PROVVEDIMENTO DIRIGENZIALE DI AUTORIZZAZIONE

n. 51 DEL 14-04-2022

Oggetto: Ever Green srl - Impianto Camarda - Istanza di PAUR relativa ad un parco agrovoltaico di potenza moduli pari a 32,510 MW e potenza AC 25MW ricadente nei comuni di Brindisi e Mesagne

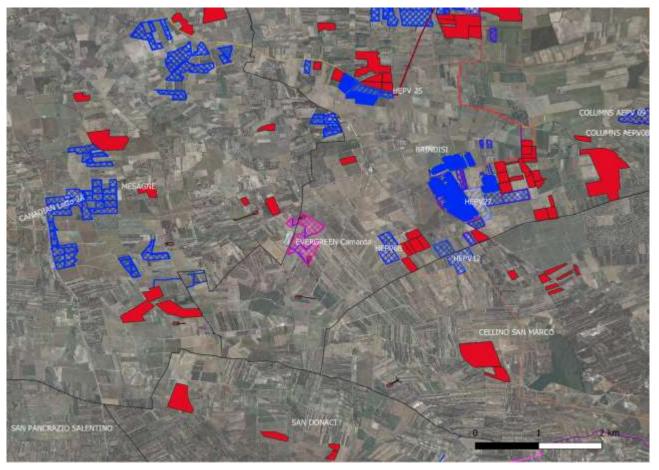
- il territorio della Provincia di Brindisi è interessato a far data dal 2019 da oltre n. 95 istanze volte alla realizzazione ed esercizio di impianti di produzione di energia elettrica da fonte rinnovabile su suolo agricolo mediante sistema fotovoltaico;
- la potenza totale relativa a dette istanze nel complesso è pari a oltre 1800 MW per un'estensione areale complessiva superiore a 2700 ha;
- allo stato attuale circa 1500 ha di suolo agricolo del territorio della Provincia di Brindisi risultano già interessati dall'installazione di impianti di produzione di energia da fonte rinnovabile:
- gli impianti già installati (in rosso) e quelli per i quali è stata presentata istanza di autorizzazione (blue) risultano maggiormente e significativamente addensati nel Comune di Brindisi e nei Comuni ad esso limitrofi come si evince dalla rappresentazione cartografica di seguito riportata;

- nel contesto di riferimento dell'impianto in questione risultano realizzati diversi impianti fotovoltaici (evidenziati in **rosso** nella figura che segue) oltre che sono state presentate diverse istanze volte al rilascio di nuove autorizzazioni alla realizzazione e all'esercizio (evidenziati in **blu**; l'impianto del proponente è evidenziato in color magenta.
